VUOROVAIKUTUSMUISTIO
Esillä olo 15.8.-28.8.2018

Lauttasaaren silta

Mielipiteet katu- ja liikennesuunnitelmaluonnoksista 30921/1, 30921/2, ja sillan kahdesta poikkileikkausvaihtoehdosta VE1 ja VE2 (esillä 15.8-28.8.2018)

Kuva 3 Asemapiirustus liikennesuunnitelma

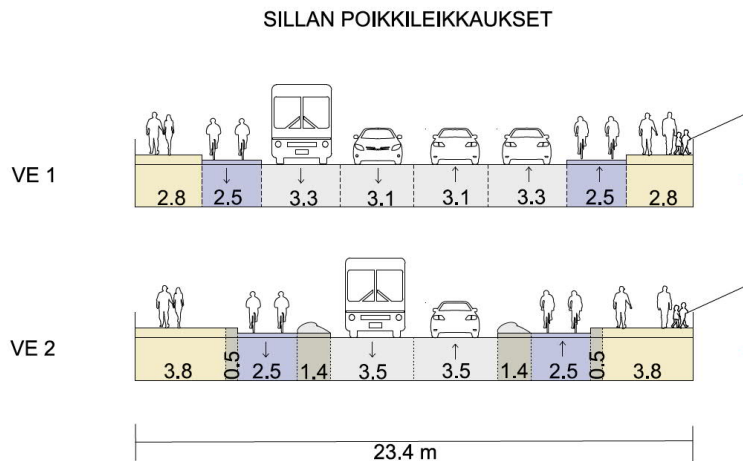
Liikennesuunnitelmaluonnoksessa esitettyihin kaistajärjestelyihin sillan päissä toivottiin parannuksia mm. Lauttasaaren aamuruuhkien helpottamiseksi ehdotettiin Ruoholahden päädyssä Kaapelille kääntyvien ohjaamista eri kautta, sillä ko. suuntaan kääntyvien pelättiin aiheuttavan ruuhkaa suoraan ajaville. Lauttasaaren päässä puolestaan toivottiin kaistajärjestelyjä muutettavan niin, että myös kääntyviltä kaistoilta pääsee suoraan.

Meripuistotien ja Lauttasaarentien risteyksessä, sekä Porkkalankadun ja Tallbergintien risteyksissä koettiin olevan jo nyt ajoittain ruuhkaa. Välityskyvyn parantamiseksi näissä risteyksissä ehdotettiin tutkittavaksi kaksikaistaisia kiertoliittymiä ja Ruoholahden puolella

eritasoliittymää, jossa Porkkalankatu johdettaisiin lyhyeen tunneliin ja ainoastaan kääntyvä liikenne käyttäisi muutaman metrin korotettua siltaa. Esitetystä liikennesuunnitelmaluonnoksessa Pohjoiskaaren risteykseen kääntyville autoille varattu tila koettiin ylimitoitetuksi.

Eräässä palautteessa kysyttiin voisiko Pohjoiskaaren risteuksen omat kääntyvien kaistat poistaa molemmin puolin ja suunnitella risteysaluekin 1+1 kaistaisena, lisätilan voisi antaa Mutterikioskin kohdalla pyöräilijöille. Klaraantien ja Meripuistotien risteysten pyöräjäjärjestelyihin ehdotettiin vaihtoehtoisia ratkaisutapoja.

Risteysten kaistajärjestelyt olivat esillä olleessa materiaalissa luonnosvaiheessa, ja liikennesuunnitelmiin on tehty tarkistuksia.

Risteysten suunnittelemista kiertoliittyminä tutkittiin suunnittelun alkuvaiheessa. Todettiin, ettei risteyksissä ole riittävästi tilaa yksikaistaiselle kiertoliittymälle pyöräkaistoineen eivätkä myöskään katualueen ja ympäristön tasoerot mahdollista kiertoliittymiä. Kaksikaistaiset kiertoliittymät veisivät vielä enemmän tilaa. Ne ovat lisäksi liikenneturvallisuuden kannalta ongelmallisia eikä niitä siitä syystä suositeta Heisingin liikennesuunnittelussa.

Eritasoristeysten suunnittelu vaatisi kiertoliittymääkin isomman tilan. Porkkalankadun johtaminen tunneliin ei ole kustannus-hyöty-suhteen kannalta mielekäs. Ajoittain esiintyvät ruuhkat ovat ratkaistavissa yksinkertaisemmillä suunnitteluratkaisuilla.

Risteysten ja linjaosuuksien tarkempia pyöräjäjärjestelyitä tarkastellaan saadun palautteen perusteella ja esillä olleisiin luonnoksiin tullaan tekemään muutoksia.

Kuva 2 Lauttasaaren sillan liikennesuunnitelman poikkileikkauksenvaihtoehdot VE1 ja VE2

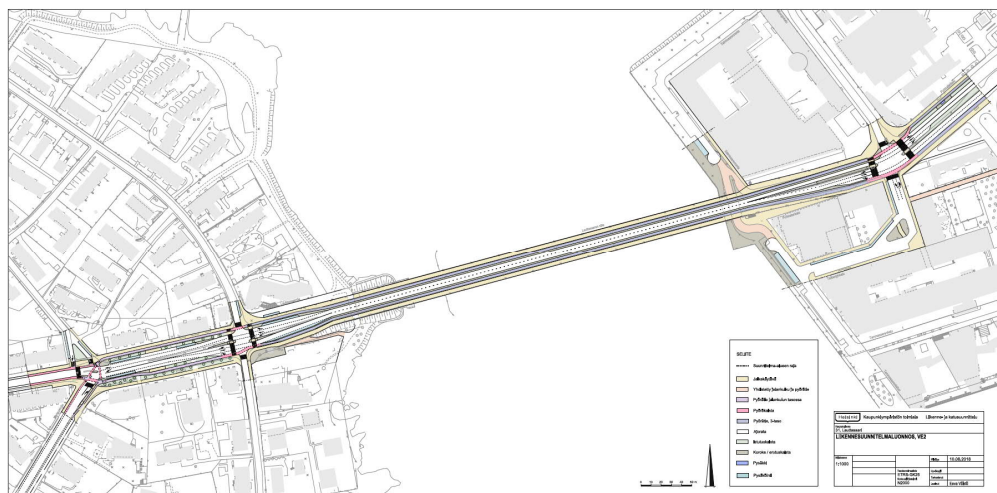
Suurin osa mielipiteistä, 78 kpl, koski eri vaihtoehtojen autokaistojen määriä. Ajoneuvoliikenteelle 1+1 kaistaista vaihtoehtoa kannatettiin 24:ssä palautteessa ja 2+2 kaistaa kannatettiin 54:ssä. Osassa mielipiteitä peräänkuulutettiin syytä, miksi ajoneuvokaistoja vähennettäisiin ja heikennettäisiin yhden liikennekäyttäjryhmän edellytyksiä. Kysyttiin myös, onko tutkittu miten Lauttasaaren liikenne toimii eri vaihtoehdoissa, jos Länsiväylällä aiheutuu häiriötilanne.

Kaistojen vähentäminen 1+1:een pelättiin aiheuttavan ruuhkia, pidentävän matka-aikoja ja luovan tarpeettoman pullonkaulan keskustaan ja takaisin. Lisäksi sen pelättiin heikentävän linja-autoliikenteen, pelastusajon, tavarankuljetusten ja yksityisautoilun toimintaedellytyksiä. Yksikaistaisessa sillan poikkileikkauksessa ei ole myöskään ajoneuvoille ohitusmahdollisuutta. Haluttiin myös tilastotietoa onnettomuuksista, koska ajokaistojen vähennystä perustellaan turvallisuuden lisäämisellä. Liikenne sujuu monen mielestä hyvin nykyisellään.

1+1 kaistaisen vaihtoehdon kannattajien mielestä liikenne sujuu nykyisillä automäärillä sillan osalta hyvin yhdelläkin autokaistalla suuntaansa. Vaihtoehdon hyvinä puolina pidettiin sitä, että liikennettä ohjautuu Länsiväylälle. Samoin 1+1 kaistaisessa vaihtoehdossa esitetty erotuskaistaa pyöräilyn ja ajoradan välissä pidettiin turvallisuutta lisäävänä tekijänä, toisaalta osassa palautetta sen koettiin vievän turhaa tilaa. Kysyttiin voisiko esitetty 1,4 m erotuskaista olla kapeampi. Moni piti erotuskaistaa ajoradan ja pyöräilijöiden välissä turvallisuutta lisäävänä tekijänä riippumatta siitä montako ajoneuvokaistaa he kannattivat.

Ajoneuvoliikenteen säilyttämistä sillalla 2+2 kaistaisena perusteltiin mm. sillä, että kaikki eivät syystä tai toisesta pysty pyöräilemään tai julkiset kulkuyhteydet ovat heikot. Moni ilmaisi auton käytön olevan pakottavaa työperäisistä syistä tai siksi, että monet palvelut, kuten päivähoito, sijaitsevat Ruoholahdessa ja lasten kuljettamiseen tarvitaan autoa. 2+2 kaistaiseen vaihtoehtoon liittyen ehdotettiin voisiko ulommat kaistat olla pelkästään joukkoliikenteen käytössä. Ehdotettiin myös säilytettäväksi sillan nykyinen järjestely, mutta niin, että otettaisiin yksi keskustaan menevä kaista pyöräilijöiden käyttöön kalastuksen sesonkiviikoille.

Toisaalta kysyttiin myös voisiko sillan kohdalla poikkileikkaus olla epäsymmetrinen, esimerkiksi niin, että eteläpuoleisempi jalkakäytävä olisi leveämpi tai ajokaistoja olla kolme. Ehdotettiin myös, että kolmas ajokaista olisi käytössä ruuhkatilanteen mukaan vaihtuvaan suuntaan.

Lauttasaaren sillan katusuunnitelman ja laajempaa tarkastelualueetta kattavan liikennesuunnitelman lähtökohtana on ollut mm. Helsingin kaupungin strategian mukaiset kehittämissuunnitelmat, kuten pyöräilyn ja autoilun tavoiteverkkoselvitykset ja liikkumisen kehittämissuunnitelma. Liikkumisen kehittämissuunnitelman mukaan kasvava liikkumisen tarve pyritään ohjaamaan kestäviin kulkumuotoihin, mikä vähentää autoliikenteen kasvupaineita. Liikkumisen kehittämissuunnitelmassa on tavoitteena, että liikenteen kasvu pyritään ohjaamaan kestäviin kulkutapoihin ja niiden saavutettavuus nostetaan kilpailukykyiseksi autoliikenteen saavutettavuuden kanssa.

Liikennemäärät ovat vähentyneet 18 vuoden aikana 46 % johtuen jalankulun, pyöräilyn ja joukkoliikenteen matkaosuuden kasvusta. Kestävien liikennemuotojen kulkuosuuden ennakoitua kasvavan kaupungin jatkokehittymisen myötä. Liikenneturvallisuuden parantamisella tarkoitettiin sitä, että nykytilanteessa tunnistettuja turvallisuusriskejä poistetaan. Erityisesti jalankulun ja pyöräilyn olosuhteet ovat heikot ja niistä on saatu paljon asukapalautetta liittyen mm. läheltä piti tilanteisiin ja turvattomuuden tunteeseen. Nykytilanteessa 4,75 metriä leveällä jalankulun ja pyöräilyn väylällä syntyy helposti ruuhkatilanteissa konflikteja, kun jalankulkijoiden ja pyöräilijöiden kulkulinjat risteävät. Pelkästään maaliviivalla toteutettu erottelu ei ole riittävä vilkkaalle pääreitille. Lauttasaaren läpi kulkevan pyöräliikenteen määrä on ollut jatkuvassa kasvussa ja nykyisin määrä on jopa suurempi kuin vilkasliikenteisillä baanoilla.

Autoliikenteen sujuvuuden kannalta on sitä parempi mitä enemmän käyttäjiä siirtyy jalankulun, pyöräilyn ja joukkoliikenteen käyttäjiksi. Keskustan kyky ottaa autoliikennettä vastaan on rajallinen. Liikenteen sujuvuuden kannalta kaistojen määrä sillalla ei ole merkittävää vaan välityskykyä rajoittavat sillan päissä olevat liikennevalo-ohjatut risteykset.

Kolmas vaihtuvasuuntainen ajokaista parantaisi autoliikenteen sujuvuutta, mutta ratkaisua ei pystytä toteuttamaan riittävän turvallisesti ja käyttäjille yksiselitteisesti. Lisäksi Suomen liikennelainsäädännössä ei vielä tunneta tällaista järjestelyä.

Sillan kannen poikkileikkauksen ei tarvitse olla täysin symmetrinen. Sillan betonikannen muoto on symmetrinen ja jos päällysteiden muotoilu eroaa tästä merkittävästi se lisää kuormitusta rakenteille. Etenkin laakereille pysyvän kuormituksen lisääntyminen voi olla ongelma. Laakereita ei ole sillan peruskorjauksen yhteydessä tarkoitettu vaihtaa. Sillan tulevan poikkileikkauksen reunaehdot ovat myös sillan nykyinen leveys, sillan reunojen heikompi kantavuus ja sillan kantavien palkistojen sijainti vs. tulevien kuivatusrakenteiden sijaintien kanssa.

Sillalle esitettävää poikkileikkausta suunnitellaan tiiviissä yhteistyössä sillan korjaussuunnittelijoiden kanssa. Myös kolmikaistainen vaihtoehto on mahdollinen.

Kuva 4 Katusuunnitelma luonnos VE1, 30921/1

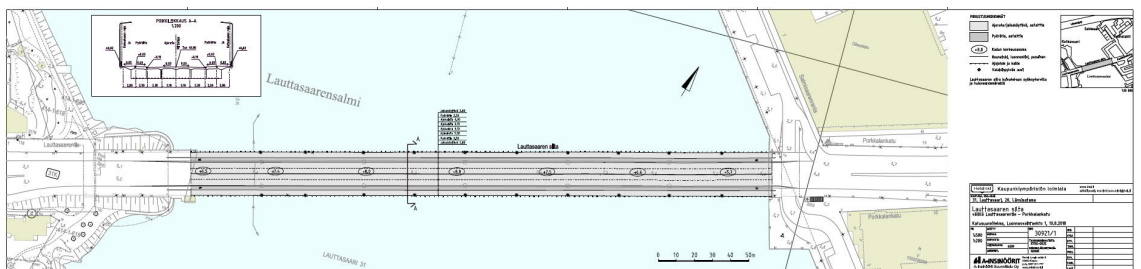
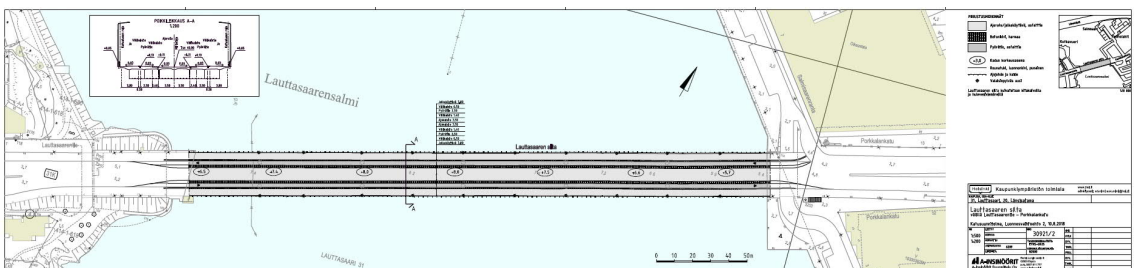
Sillan päällystemateriaaleihin toivottiin kiinnitettävän jatkossa huomiota, koska nykyinen sillan päällyste koetaan epätasaiseksi.

Sillan kuivatusvesien ohjaamista suoraan Lauttasaaren salmeen kyseenalaistettiin, jos siltaa jatkossakin suolataan.

Lauttasaaren sillan nykyinen päällyste on kumibitumivaluasfalttia. Jälki on jyrättävään asfalttiin nähden vähän epätasaisempaa, mutta sillan rakenteiden kannalta se on paras vaihtoehto vesitiiveytensä takia. Nykyinen päällyste on todettu olevan huonosti tehty, eikä sitä pidä käyttää vertailukohtana. Laadukkaasti tehty kumibumiasfaltti on tasaista. Ns. tavanomaisten jyräasfattiin käyttö ei välttämättä muutenkaan ole mahdollisia sillan reunalla, johtuen reunan heikosta kantavuudesta.

Lauttasaaren sillan kuivatustapa tai talvihoidon luokka/ -tapa ei muutu nykyisestä. Siltojen kuivattaminen suoraan alapuoliseen vesistoon on tavanomainen käytäntö pidemmissä vesistösilloissa, jotka on varustettu kuivatuslaittein. Tämä johtuu osin käytännön syistä, koska pitkät ja pienellä pituuskallistuksella olevat putket tukkeutuvat hyvin helposti ja nopeasti hiekotushiekasta, eikä meren päällä putkien aukipitäminen ole käytännössä mahdollista.
